ALPS 処理水取扱いへの見解

原子力市民委員会 原子力規制部会

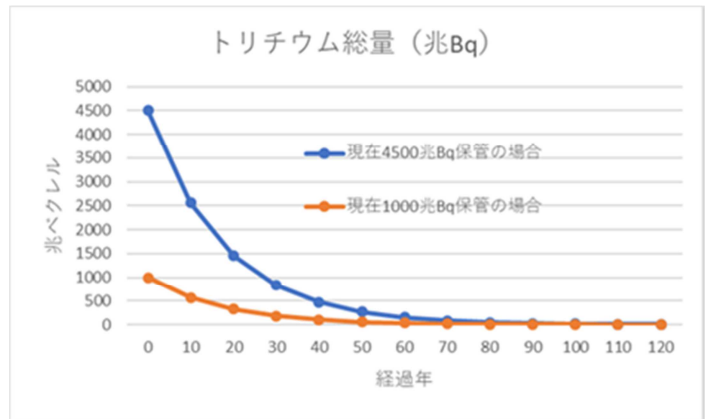
2019年8月9日（第13回）、9月27日（第14回）と立て続けに「多核種除去設備等処理水の取り扱いに関する小委員会」（以下「小委員会」と略す）が開催された(*1)。そこでは東京電力（以下、東電）より多核種除去設備（以下「ALPS」と略す）処理水（ストロンチウム処理水を含む）の総貯留量が約115万 m^3 に達し（2019年7月18日時点）、敷地制限により最大可能貯留量の137万 m^3 には2022年夏頃に達するであろうとの報告がなされた（下図参照）。

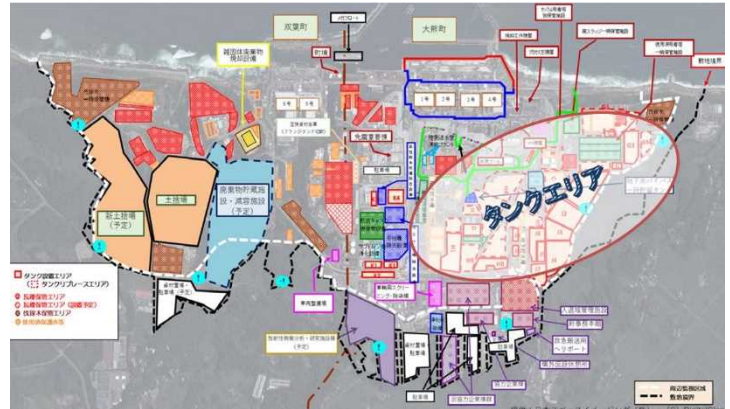
汚染水を長期保管することの最大の利点は放射能の減衰にある。トリチウムの半減期は12.3年であり、例えば、50年後には1/17、100年後には1/280、120年後には約1/1,000となる(右図)。現在のトリチウム濃度を約100万Bq/L(2018年8月の公聴会資料より)とすれば、100年後には約3,600Bq/Lにまで減衰する。また、トリチウムタスクフォース報告書(2016年6月)によれば、原水中のトリチウム濃度は50万~420万Bq/Lとされており、一部報道では100万~500万Bq/Lとあった。450万Bq/Lとした場合、100年後には16,000Bq/Lまで減衰する。
